Note relative à la modification de la demande de permis « Espaces publics du cœur de Forest » (Référence NOVA07/PFD/1786120) selon article 177/1

A. Conditions du Permis d'urbanisme reprises dans l'avis de la commission de concertation du 17 novembre 2021 et modifications apportées au dossier pour y répondre.

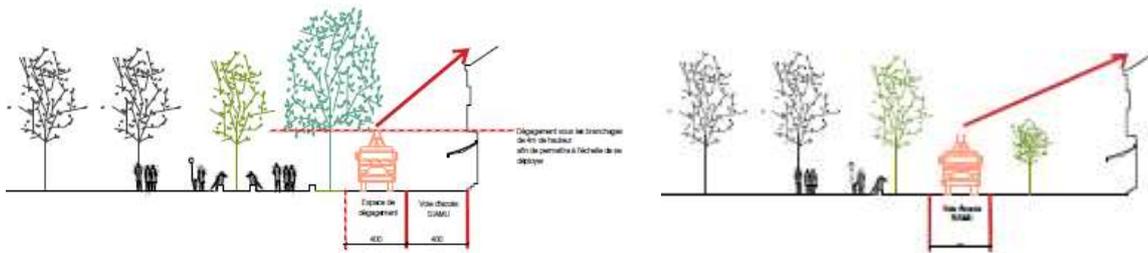
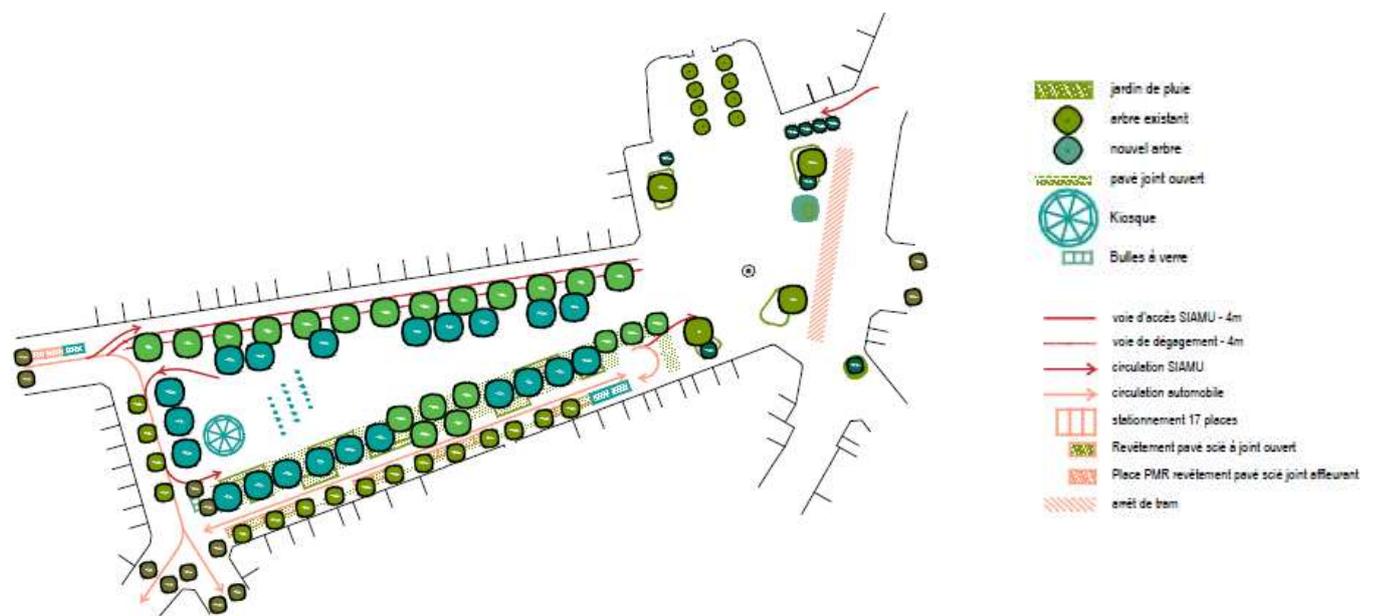
1. Etudier la possibilité de Maintenir les arbres existants le long des façades moyennant élagage et augmentation des fosses de plantation.

> La demande d'abattage des 16 arbres existants le long des façades de la rive Nord est conservée.

En effet, le maintien ou non de ces arbres est très fortement lié à la contrainte du passage des véhicules du SIAMU et le déploiement de leurs échelles pour atteindre les toitures en cas d'intervention au droit des habitations du nord de la place. Contrainte qui, combinée à celle du maintien des arbres, implique des modifications assez conséquentes des aménagements paysagers prévus.

Il faut savoir que le camion a besoin d'une voie de 4m pour circuler, d'un dégagement d'au moins 2m pour déployer l'échelle et accéder aux faitages de toiture, une hauteur de 4m dégagé de tout branchage pour garer le camion dessous et déployer l'échelle. Il faut entretenir et donc élaguer les branchages en-dessous de 4m. Dans la demande de permis, l'accès au nord de la place se fait le long des façades.

Le maintien des 16 arbres existants le long des façades nord implique de revoir l'accès des véhicules du SIAMU tel que prévu dans la demande de permis (cf coupe à gauche ci-dessus). Ce dernier devrait être décalé davantage à distance des façades, après la ligne d'arbres existants (cf coupe droite), avec pour conséquence l'impossibilité de prévoir la nouvelle implantation de 13 grands sujets sur la place. Conservant ainsi la configuration actuelle qui s'apparente à une « voirie » entre deux rangées d'arbres et qui surtout conserve en l'état, dans l'axe de la rue de la station, la perspective directe vers les usines Audi.

Au regard de cette donnée, le demandeur du PU a pris la décision de privilégier l'implantation de nouveaux sujets plus majestueux qui, placés à une distance plus grande des façades, pourront se développer avec plus d'envergure et offrir ainsi une présence plus intéressante sur le long terme au niveau biodiversité, perspective visuelle, lutte contre les îlots de chaleur, ombrage... En maintenant l'accès des véhicules d'urgence le long des façades.

Extrait Annexe 1 dépôt de PU modificatif :

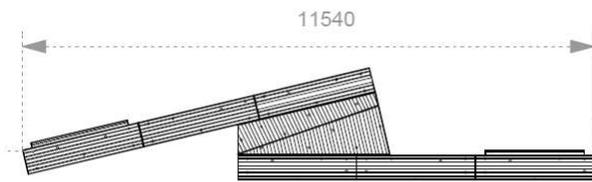
5. Améliorer le projet sur l'aspect de la perméabilité par un accompagnement via le Facilitateur Eau de Bruxelles Environnement, notamment en privilégiant l'augmentation et la continuité d'espaces perméables, et calculer le CBS+ :

Les aménagements modifiés prévoient :

- un agrandissement de la zone en pavés porphyre sciés à joint ouvert au niveau de la zone de parking le long de la rive sud. Soit plus de surfaces infiltrantes.
- le remplacement des grilles ou fosses d'arbres minéralisés par des zones en pleine terre plantées au droit des arbres sur la rive nord de la place Saint-Denis.

Aménagement	Existant	Projeté
Aire d'intervention (superficie totale en m ²)	19.792 m ²	19.792 m ²
- pleine terre (superficie totale en m ²)	215 m ²	1.850 m ²
- revêtement semi-perméable (superficie totale en m ²)	0 m ²	0 m ²
- revêtement imperméable (superficie totale en m ²)	19.577 m ²	17.374 m ²

Soit une augmentation de 1% à 9,3% de pleine terre.

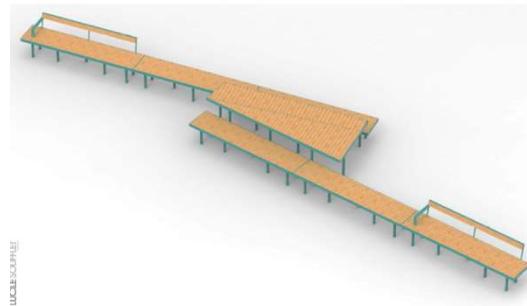
6. Maintenir un espace de séjour constitué de bancs et de tables du côté des rues Dries et Station

Le banc/table existant actuellement en fond de place a été réalisé dans le cadre du contrat de quartier durable Abbaye. Il était entendu que son implantation était temporaire d'ici à la réalisation des nouveaux aménagement de la place. Il était évidemment entendu qu'il allait être réimplanté ailleurs à la suite des travaux du projet « Espaces publics du cœur de Forest ». Il s'agit d'une omission si cela n'a pas explicitement été repris dans la note explicative et les plans de la demande de PU.

L'élément de séjour constitué de bancs et tables seront ainsi replacé sous la canopée d'arbres et entre les jardins de pluie dans la bande « verte » le long de la rive Sud de la place.

bois classe 1 : robinier
 métal: acier thermolaqué
 fixations : acier inoxydable

Extrait du plan de la demande initiale avec le dessin des éléments générant la situation conflictuelle entre les tram à l'arrêt et bus en giration + extrait de la nouvelle implantation du quai.

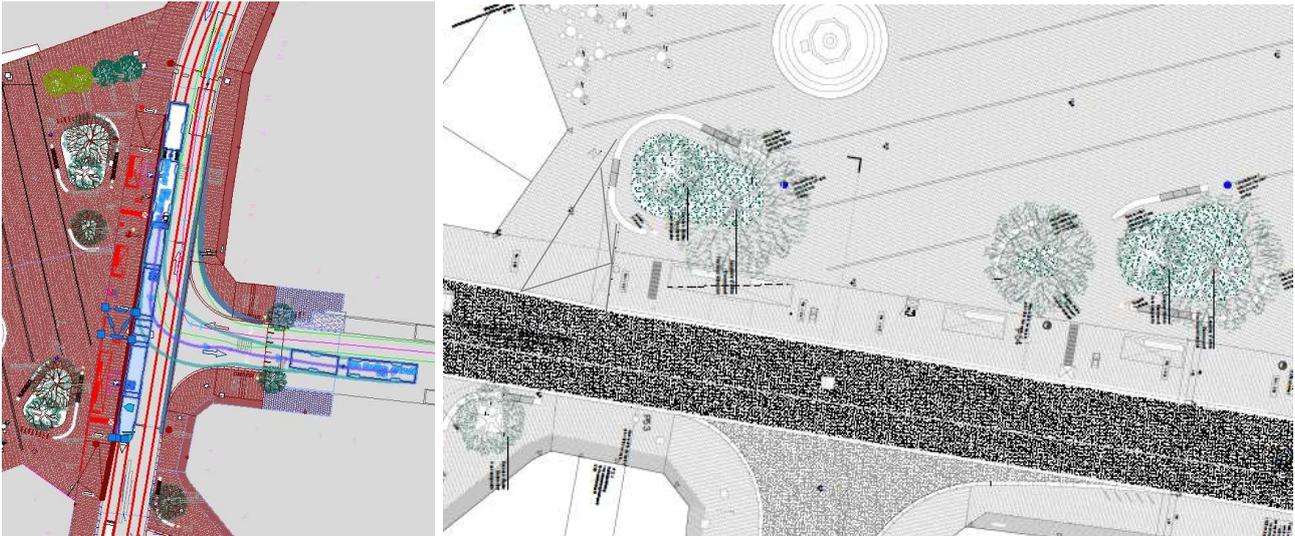
15. Nécessité de revoir l'implantation de l'arrêt bus/tram sur le parvis afin de permettre les girations des bus depuis/vers la rue Vanpé sans conflit avec les trams à l'arrêt.

La STIB a émis une remarque sur l'implantation de l'arrêt de bus/tram sur le parvis de la place St-Denis. Cette remarque a été formulée au demandeur de permis après le dépôt du dossier auprès d'Urban Brussels et hors avis lors de la Commission de Concertation.

La présente demande de modification de plans intègre dès lors une modification de l'implantation de l'arrêt de bus/tram sur le parvis de manière à répondre aux différentes normes de la STIB aussi bien en terme d'accessibilité que de cohabitation des différents flux de tram et bus sur la zone du GLO.

Concrètement, la zone d'arrêt de tram de la place Saint-Denis a été avancée vers les façades sud du parvis en direction de Baillon pour :

- Assurer trois portes d'accès tram à une hauteur de 31cm
- Avoir la rampe de transition zone Tram Vs zone Bus en dehors de l'emprise de giration des bus
- Exceptionnellement l'autorisation de mettre la zone bus à 15cm

La raison de cette modification est de permettre aux bus venant de l'Hôtel communal et qui tournent dans la rue Jean-Baptiste Vanpé de pratiquer la manœuvre en toute sécurité et ce, sans toucher les bas de caisse et pare-chocs. En effet, un bus qui marque l'arrêt et donc fortement collé à la bordure de quai, on verra la porte à faux de l'arrière de son bus passer au-dessus de la bordure de quai lors de la manœuvre en voulant tourner à gauche. C'est pourquoi nous autorisons la bordure à 15cm de haut pour être certain que le bus ne frotte la face haute de la bordure. Raison pour laquelle nous devons mettre la rampe de transition en dehors de ce champs d'action et donc, avancer la zone tram afin de garantir les 3 portes à 31cm.

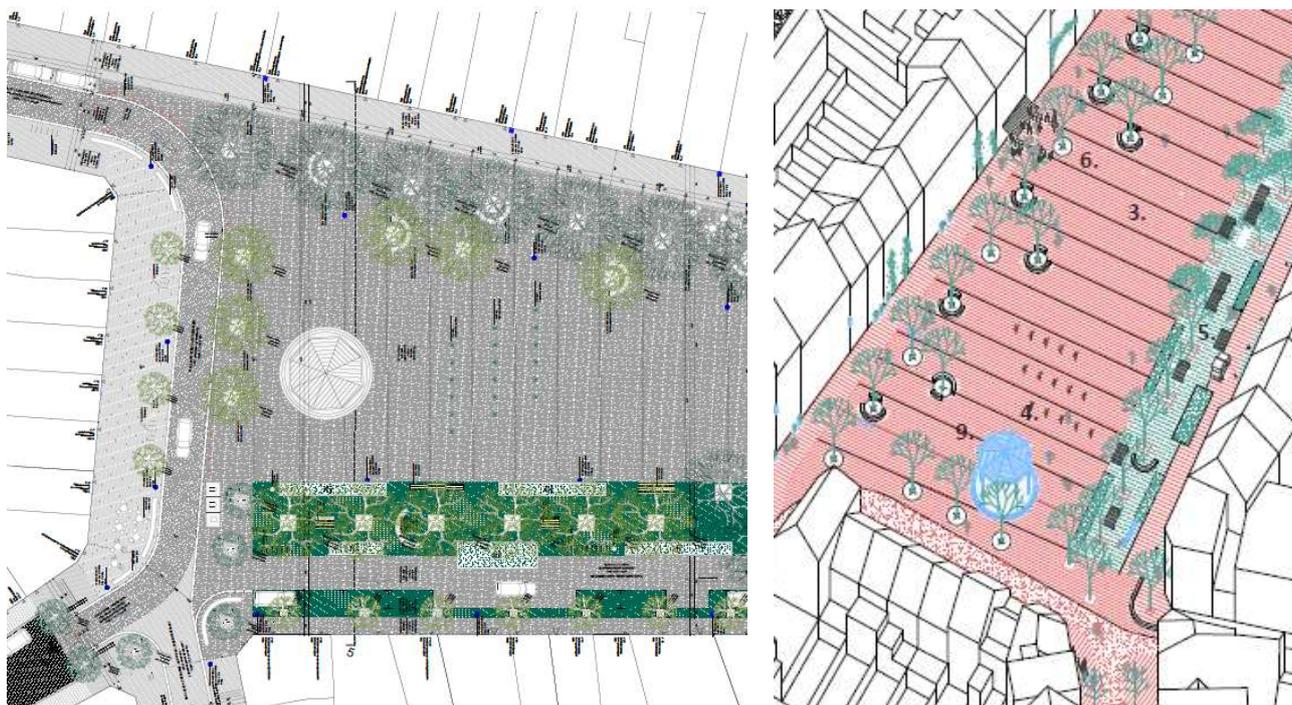
Il s'est avéré que son implantation actuelle n'était pas compatible avec les aménagements tels que prévus dans la demande de permis. Dont notamment la présence de nouveaux arbres plantés, le conflit avec la zone de demi-tour pour les voitures alors que le kiosque se veut, entre autre, jouer le rôle d'élément ludique pour les enfants, la coupure physique et visuelle entre place et parvis.

Dès lors, la préservation du kiosque en l'état aurait engendré des modifications de projet trop significatives.

La présente demande de modification de permis prévoit donc le démontage du Kiosque et sa réimplantation ailleurs sur la place tout en s'intégrant dans les aménagements sans impact majeur sur le projet (maintien des arbres, présence du marché, circulation des véhicules de livraison, tenue d'évènements ...).

Il est ainsi proposé de réimplanter le kiosque au fond de la place. Le banc existant est quant à lui déplacé sous les arbres au niveau de la rive sud de la place.

Son implantation permet d'offrir un appel et une animation en fond de place.
